山东省[illegible]计研究院	工程名称	江苏省丹阳市人民医院		设 总		工程编号	03405B
	项目名称	门 诊 楼		方案设计		图 别	建施变
	图 名	地下一层平面	审 定	专业负责人		图 号	1
资质证书编号	150105		审 核	设 计		设计阶段	施工图
注册师执业编号	150105-016		校 对	绘 图		日 期	04.3.6

地下一层平面1:100

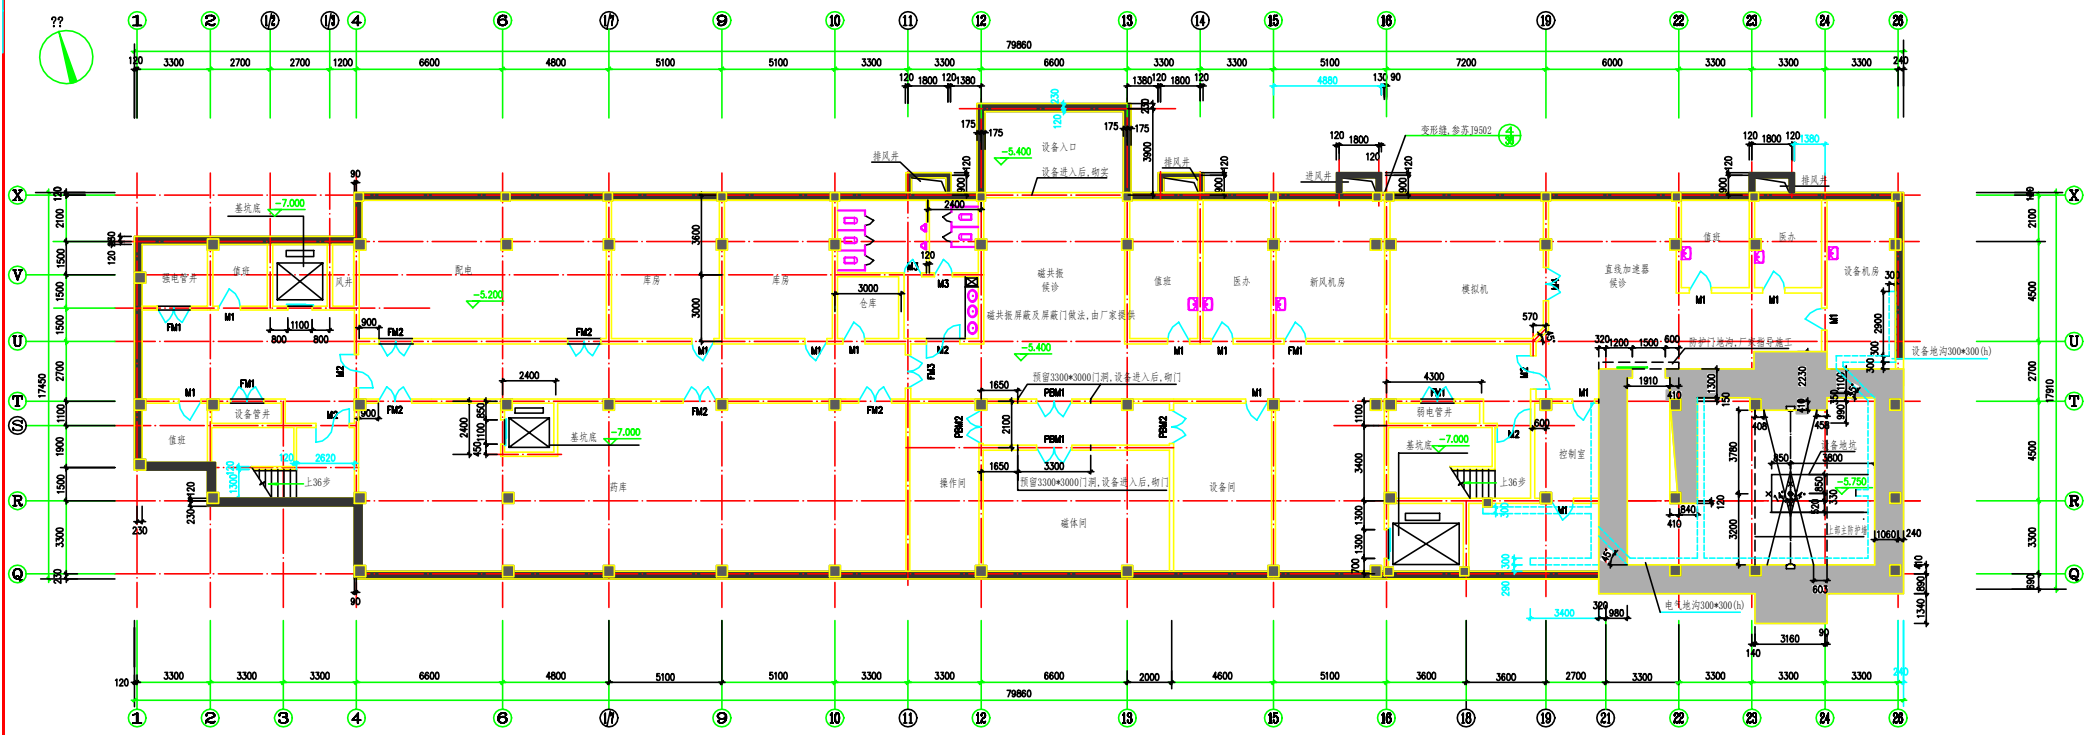
因甲方未确定加速器厂家及型号,与甲方商定参照瓦里安公司样本设计.施工前必须确定产品型号,图纸厂家认可,经当地卫生主管部门批准后，方可施工.
本次变更参照瓦里安公司样本加速器机房尺寸加大，变更图纸提交瓦里安公司,并根据瓦里安公司意见作相应调整。
如有变化,另出变更,方可施工.
